## 改善箇所説明図

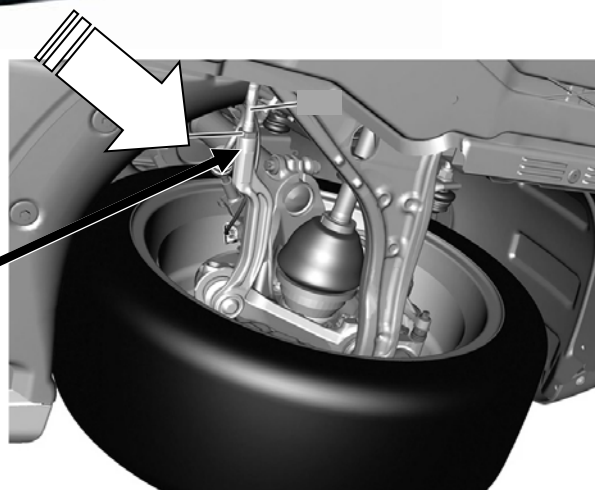
タイロッドのトーイン調整において、生産ラインにおける調整値の指示が不適切なため、正規と異なる値に調整されている。そのため、横滑り量が基準値を超えるおそれがある。

全車両、タイロッドのトーイン調整を行う。

識別 : 車台番号の付近に黄色ペイントを塗布する
